Oggetto: **[ID: 9065]** Progetto di un impianto agrivoltaico denominato "Boccardi" della potenza di 30,15 MW con impianto di accumulo di 26 MW e delle relative opere di connessione alla RTN, da realizzarsi nel Comune di Brindisi (BR).

Proponente: Società Merope sol S.r.l.

Parere tecnico istruttorio della Soprintendenza Speciale per il PNRR.

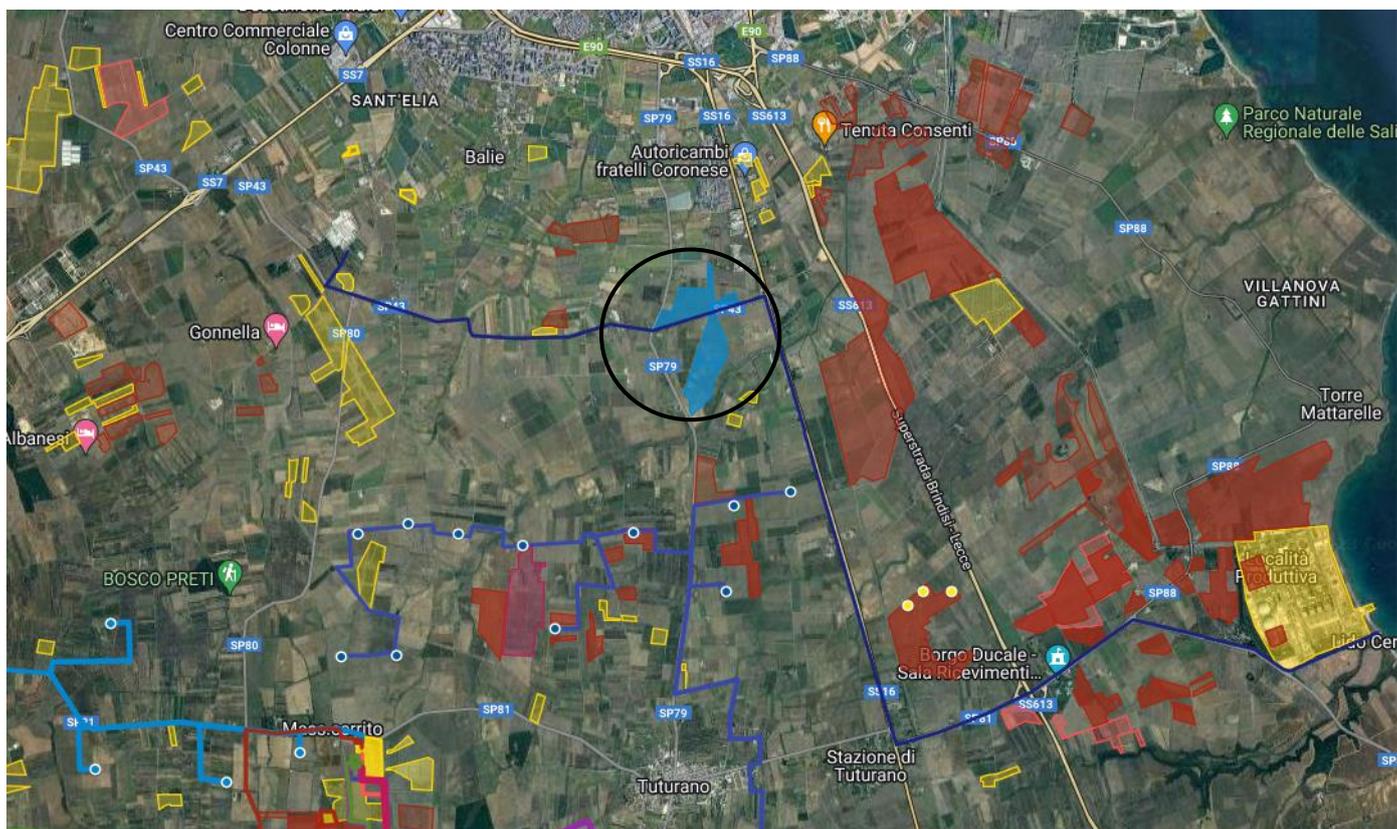
Particolarmente significativa appare la vista aerea, ritenuta una visuale paesaggistica di elevato rilievo, in quanto strumento di lavoro tecnico che consente di cogliere la totalità e la consistenza dimensionale dell'impianto di progetto, degli impianti a cui lo stesso si somma e del contesto paesaggistico a larga scala

in cui gli impianti sono inseriti. In particolare la vista aerea dell'intervento di progetto evidenzia l'effetto di progressiva saturazione che lo stesso comporterebbe sommato agli impianti già esistenti nei lotti interstiziali e a quelli autorizzati.
